Projet de centrale solaire photovoltaïque

SAINT-SEBASTIEN D'AIGREFEUILLE (30)  
Lieu-dit « Ancienne Mine de Carnoulès »

## ADDENDUM A L'ETUDE D'IMPACT D'AVRIL 2015

Janvier 2016

Carte 1 : Localisation de la prise de vue complémentaire depuis les bordures du hameau du Castelas

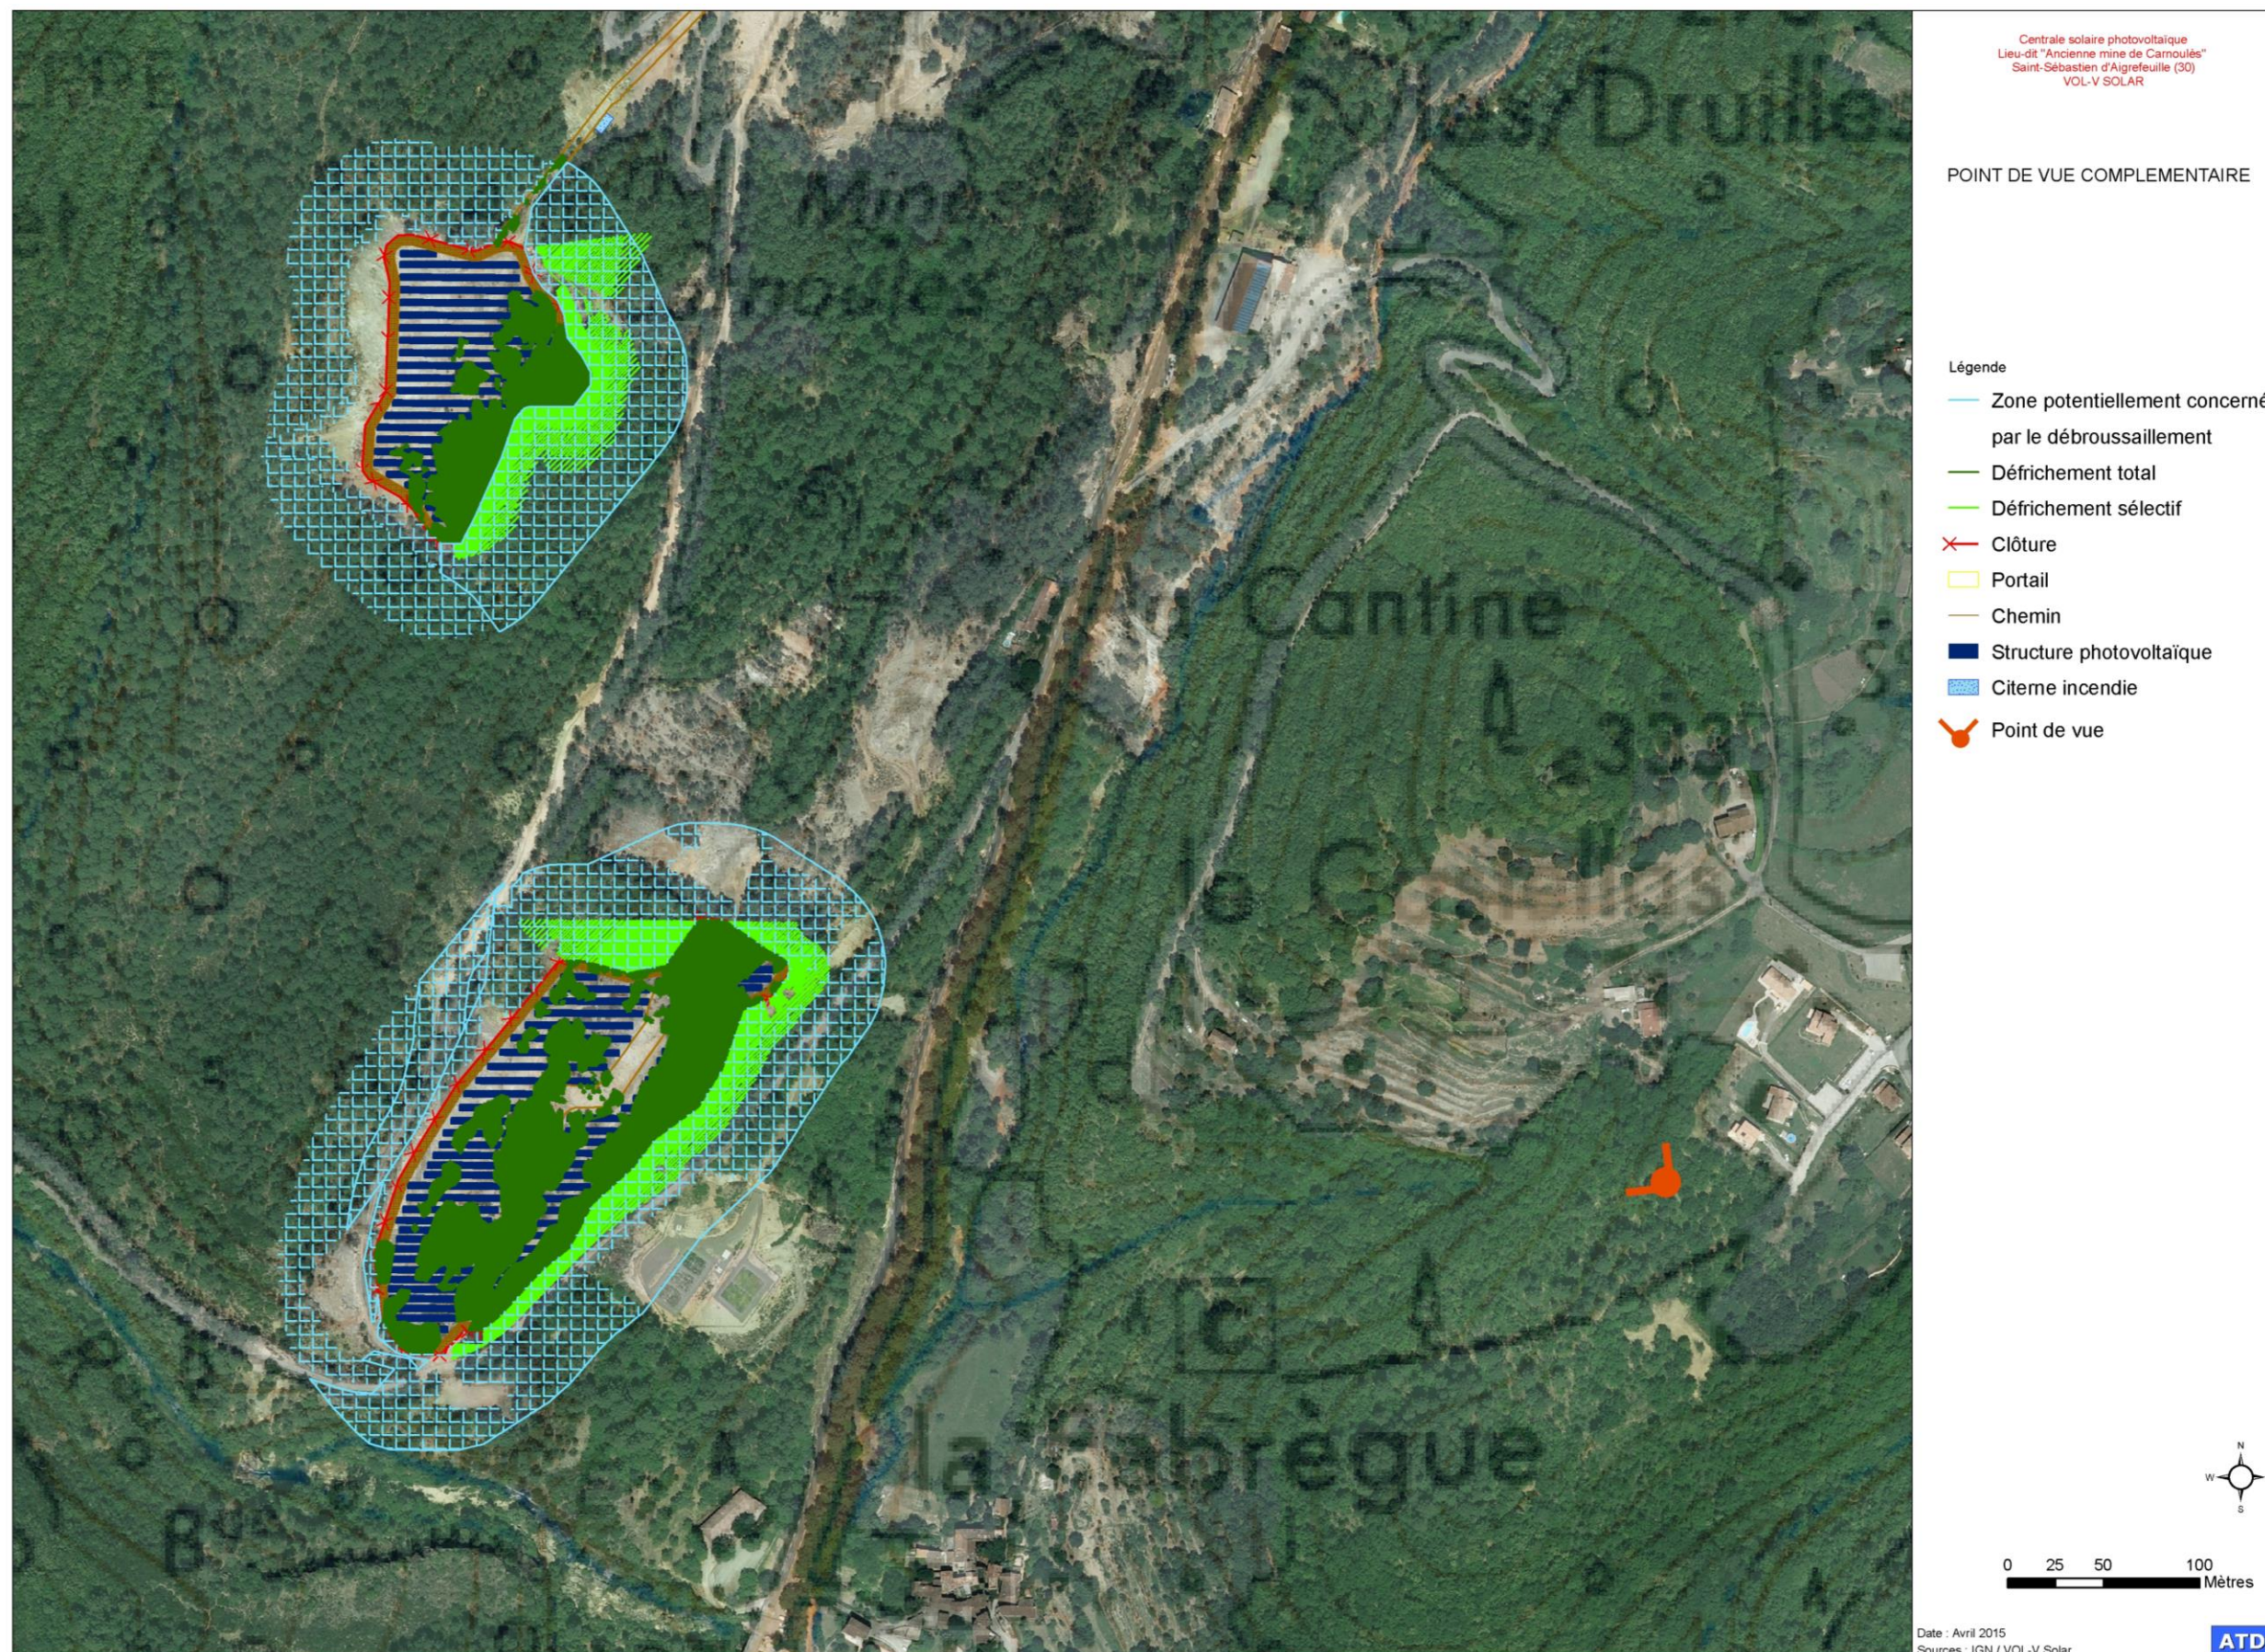
⇒ **Extrait de l'AAE page 2 : « De plus, l'Ae regrette qu'elles ne montrent pas, avec plus de recul, les sites dans leur ensemble, notamment les zones qui sont amenées à être défrichées et remaniées, pour permettre une vision exhaustive de l'état initial, en complément des vues sur les secteurs les plus ouverts et des vues aériennes »**

Afin de répondre à la demande de l'Ae, un point de vue complémentaire est présenté ci-après. Ce point de vue, localisé à proximité du hameau du Castelas a été pris depuis une zone naturelle, déboisée récemment, et ne correspond ni à un lieu de

vie, ni à un accès, ni à un point d'intérêt touristique. Ce point de vue est situé à proximité de celui présent dans l'étude d'impact (prise de vue n°4 – Photo 138 page 232 de l'étude d'impact) qui se situe à environ 50m plus au nord-est, au-devant de certaines habitations du hameau du Castelas.

Ce nouveau point de vue permet de visualiser sur un même panorama la zone d'implantation sud ainsi qu'une partie de la zone d'implantation nord.

Sur le panorama sont identifiées :

- Les limites de l'implantation ;
- Les zones à défrichées ;
- Les zones à débroussailler.

Rappelons que depuis le hameau du Castelas (prise de vue n°4 – Photo 138 page 232 de l'étude d'impact), le relief culminant à 333 m NGF (cf carte ci-après), masque toute perception de la zone nord.

Carte 2 : Schéma conceptuel de la pollution de l'Amous par les résidus de l'activité minière

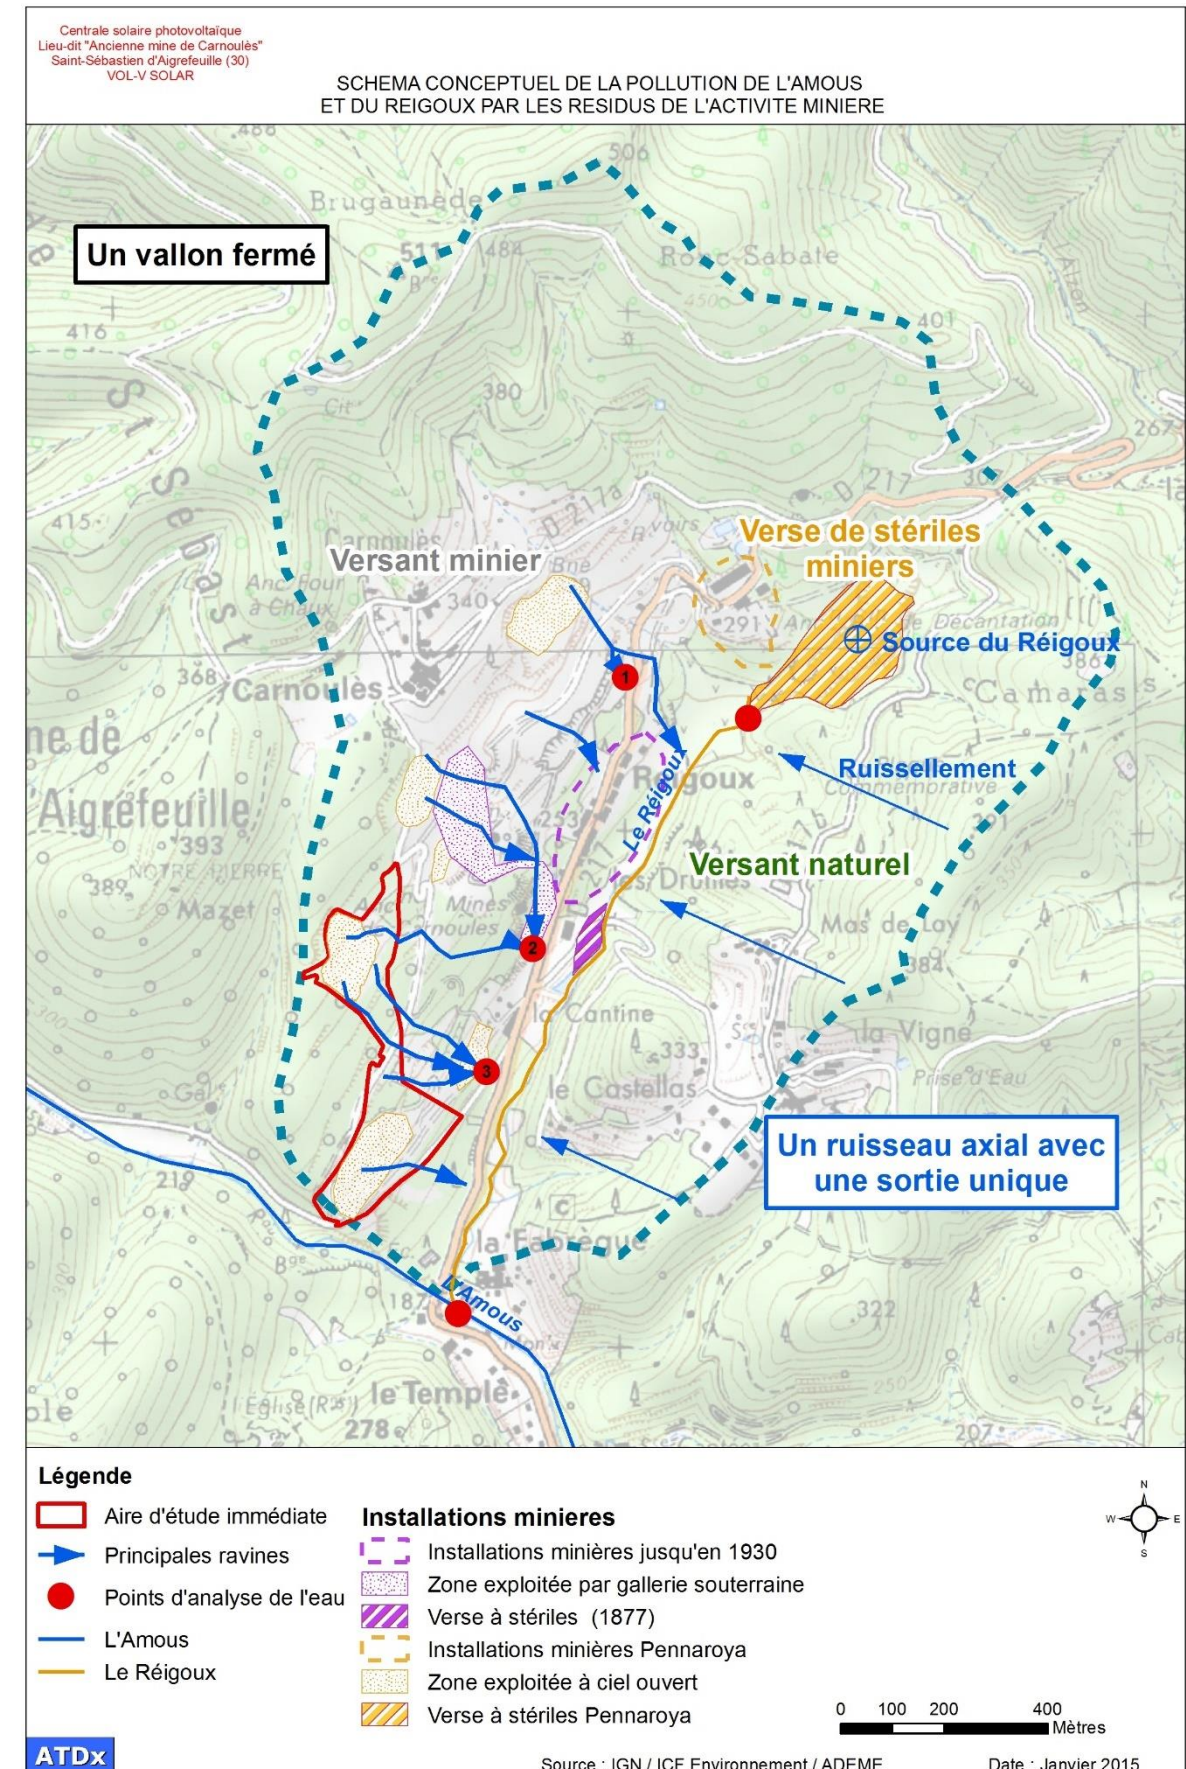
⇒ Extrait de l'AAE page 2 : « L'Ae estime que l'étude aurait dû tenter d'évaluer l'impact initial du site sur la qualité des eaux pluviales et permettre de quantifier l'impact des modifications induites par le projet, avant de conclure à des impacts résiduels « positifs » sur la qualité des eaux. ».

La Figure 74 page 72 de l'étude d'impact, reproduit le schéma conceptuel de la pollution des cours d'eau par les résidus de l'activité minière. Ce schéma est repris ci-contre.

La centrale photovoltaïque est donc concernée partiellement par les résultats de la Mesure 2 et en totalité par les résultats de la Mesure 3. Précisons qu'une partie de la zone sud n'est cependant pas concernée par ces mesures puisqu'aucune analyse n'a été menée par ICF Environnement sur son exutoire.

Ces analyses font ressortir que :

- La verse de stériles est la principale source de pollution par l'Arsenic avec une valeur **64,1 fois** supérieure à celle trouvée en Mesure 2 et en Mesure 3 additionnée ;
- La verse de stériles est la principale source de pollution par les Sulfates avec une valeur plus de **3,3 fois** supérieure à celle trouvée en Mesure 2 et en Mesure 3 additionnée ;
- La valeur en plomb est légèrement supérieure en sortie de la verse de stériles ;
- La verse de stériles est la principale source de pollution par le Fer avec une valeur plus de **5 690 fois** supérieure à celle trouvée en Mesure 2 et en Mesure 3 additionnée.

Au vu des résultats de ces mesures, il est possible d'estimer qu'en comparaison de la verse de stériles, le versant minier ne participe que faiblement à la pollution du Reigoux, à l'exception de la pollution au plomb.

**Dans son état initial, le site destiné à recevoir la centrale photovoltaïque présente un impact sur la qualité des eaux pluviales et sur la qualité des eaux superficielles.**

**Cet impact est cependant faible en comparaison de l'impact de l'ensemble du versant minier (dont le site ne représente qu'environ 32 % de la surface totale des zones exploitées) et notamment en comparaison de l'impact généré par la verse de stériles.**

Carte 3 : Localisation des profils de la zone nord (zone 1)

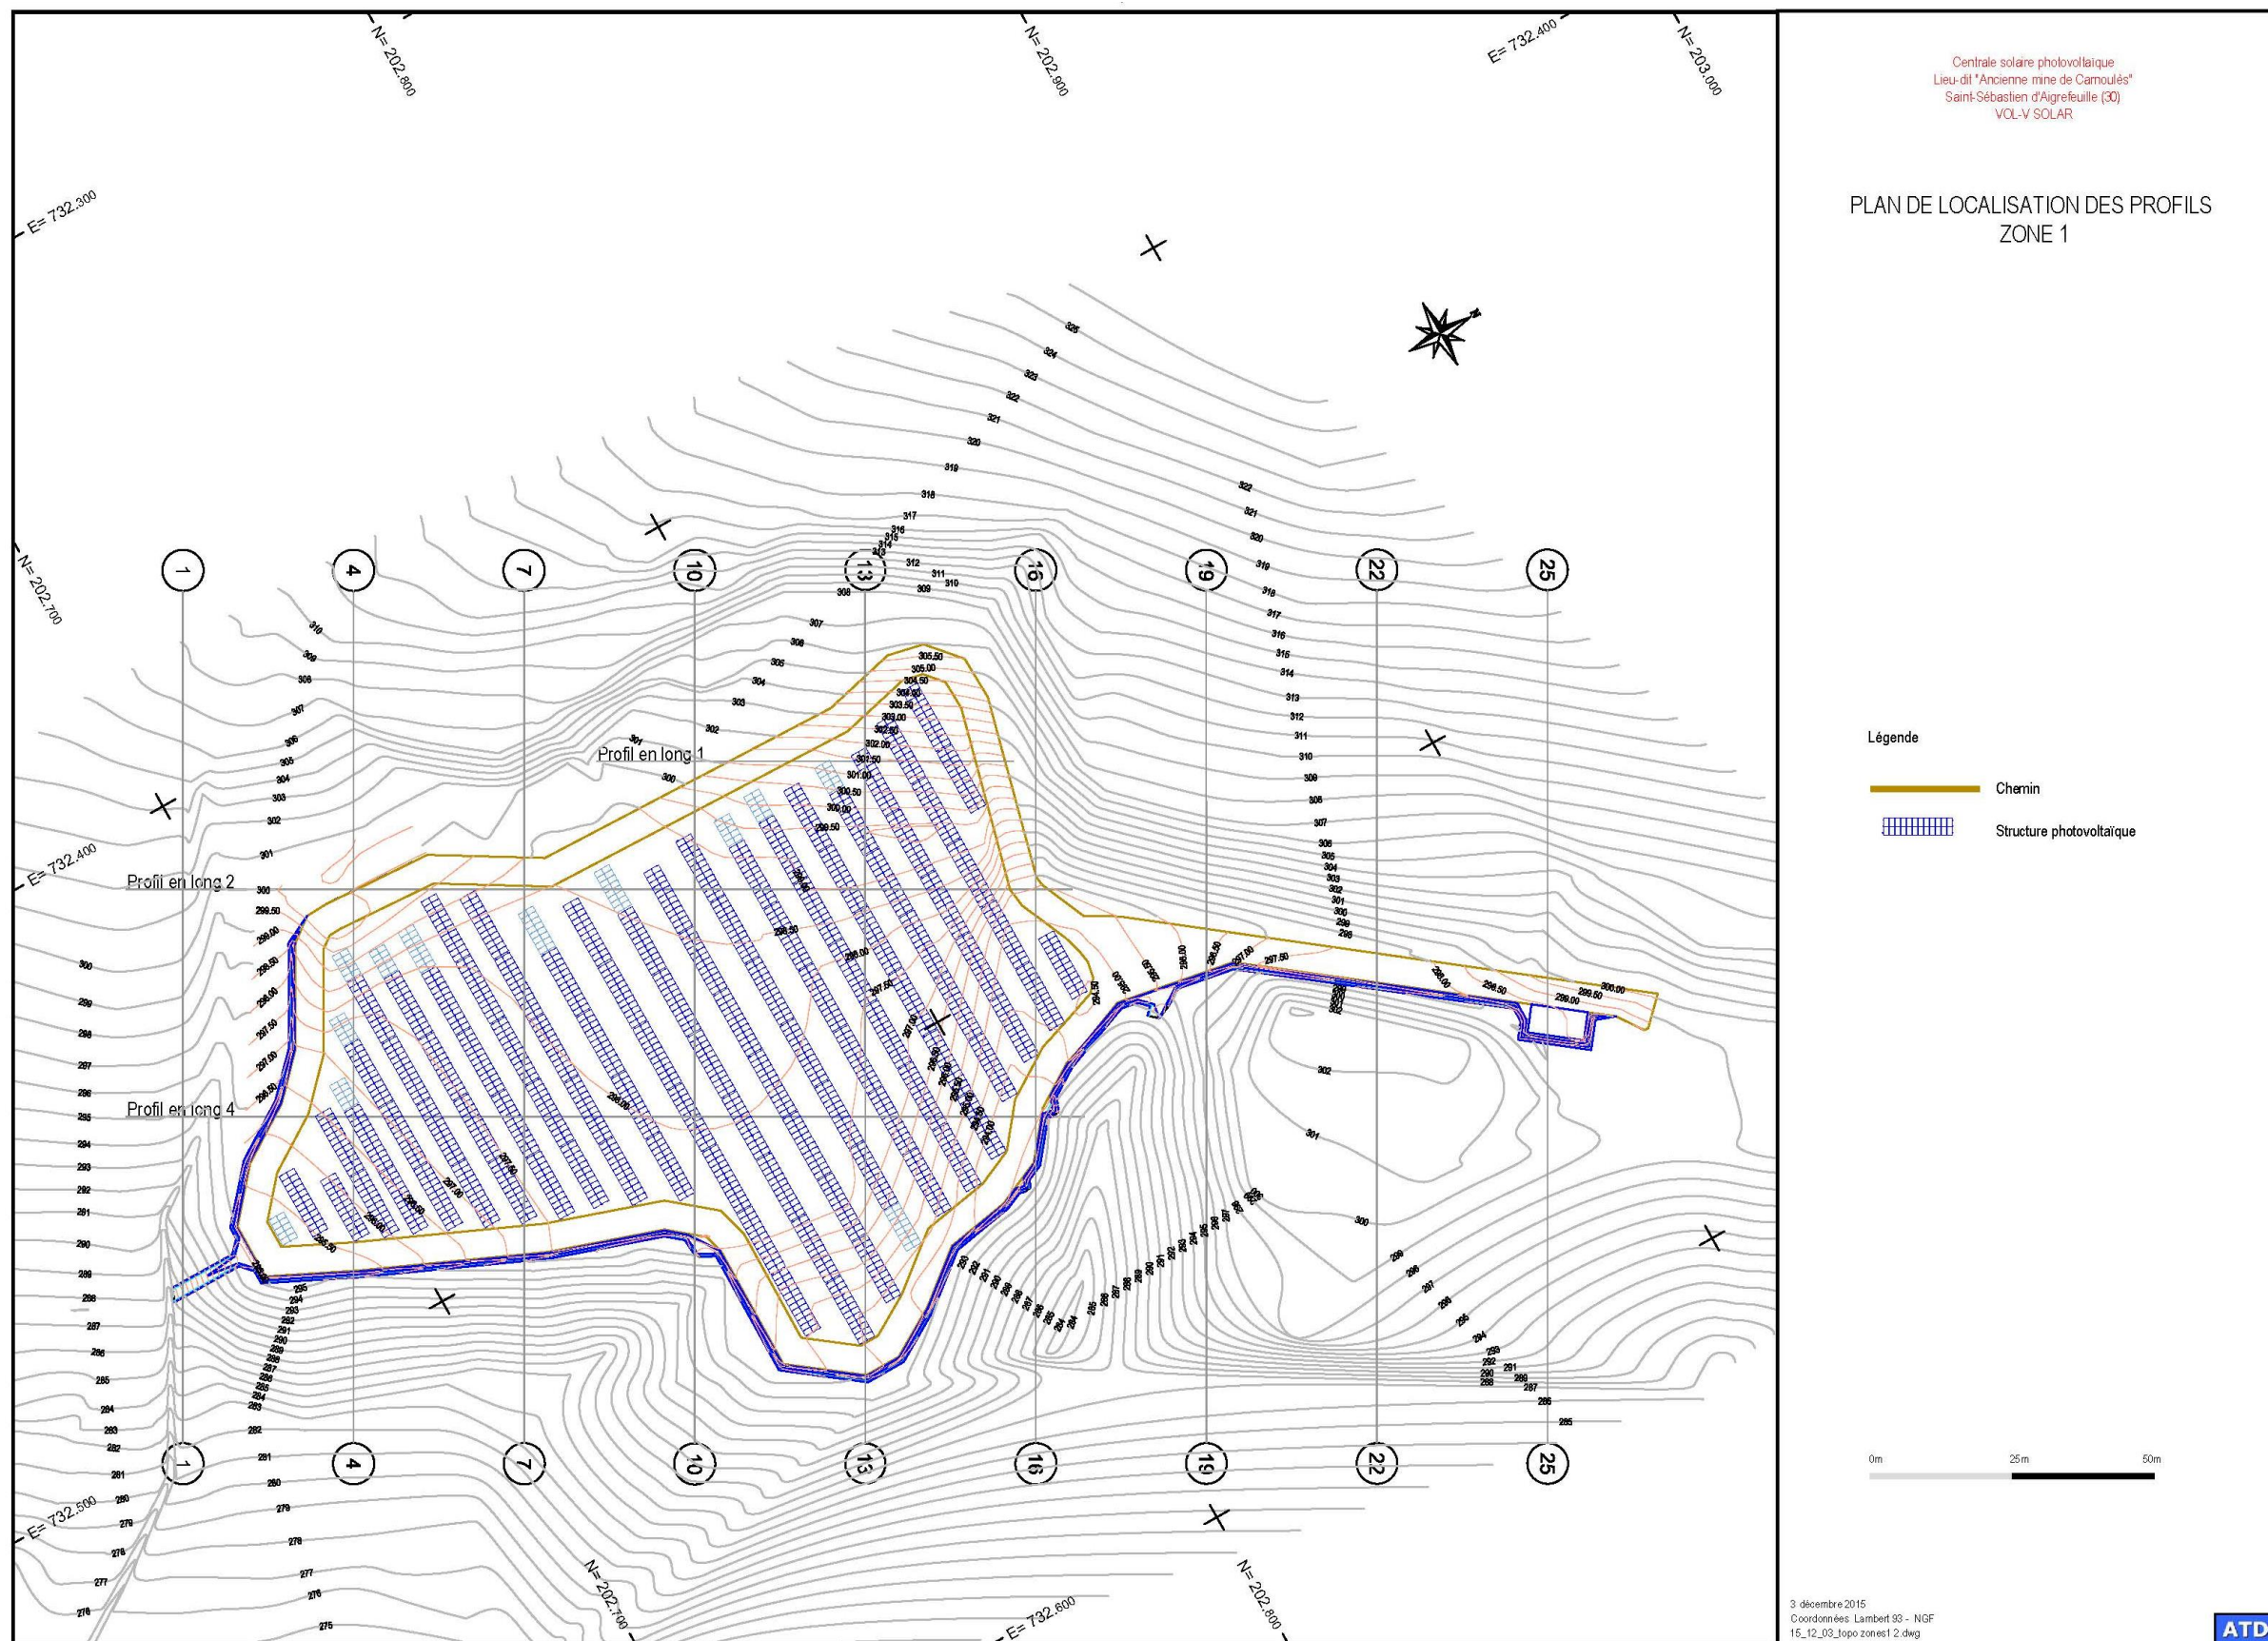
⇒ L'effet sur la topographie et les mouvements de matériaux est défini comme « faible » alors que deux sites sont largement reprofiliés (figure 30 page 38). L'étude évoque à juste titre les risques d'érosion sur des matériaux remaniés et foisonnés ; elle conclut toutefois à un risque d'érosion « faible » sans apporter d'éléments quantifiables, ni d'évaluer les risques de ravine au bas des panneaux (effet gouttière). Le guide de l'étude d'impact sur les installations photovoltaïques (MEDDTL-2011) indique que dans le cas où un projet peut modifier les écoulements superficiels, une étude hydraulique doit permettre de définir les débits d'écoulement en situation initiale, puis de calculer ou de modéliser les écoulements en situation future et de mesurer l'impact du projet. L'étude hydraulique produite ne permet pas de disposer de ces informations.

Comme indiqué au chapitre II – Paragraphe 5.5 « Reprofilage des plateformes et création de pistes » de l'étude d'impact (page 35), un reprofilage des plateformes nord et sud va être mené afin de « gommer » les éventuelles disparités topographiques trop prononcées actuellement existantes sur le site.

Il convient de compléter ce paragraphe de l'étude d'impact en indiquant que toute la surface des plateformes n'est pas concernée par ce reprofilage, et qu'au final s'est un **volume de remblais de 7 554,423 m<sup>3</sup>** et un **volume de déblais de 4 623,957 m<sup>3</sup>** qui seront générés par cette opération de reprofilage.

Les déblais générés seront ainsi entièrement utilisés comme remblais pour les plateformes, aucun déblai ne sera évacué hors du site.

Le volume de remblais manquant (**2 930,466 m<sup>3</sup>**) pourra par exemple être prélevé sur les stocks de remblais issus de travaux routiers du Conseil Général du Gard qui ont été stockés sur le site. Ces autres remblais seront ainsi dépourvus des polluants naturellement présents dans le sous-sol du site.

Afin de permettre une meilleure visualisation des modifications apportées au terrain naturel, les profils illustrant la modification de la topographie sont disponibles en Annexe 3. Le terrain naturel est représenté par un trait vert, tandis que le terrain modifié est représenté par un trait noir.

Les cartes en pages suivantes localisent l'emplacement de ces profils.

Il ressort de l'analyse de ces profils que :

- **La surface concernée par un reprofilage du terrain naturel est relativement limitée ;**
- **La topographie, déjà relativement plane des deux zones, sera davantage aplanie comme le montre les cartes suivantes ;**
- **La topographie modifiée permettra de diriger les eaux de ruissellement vers le réseau de gestion des eaux puis vers les exutoires, offrant ainsi une maîtrise des ruissellements sur et en amont du site.**
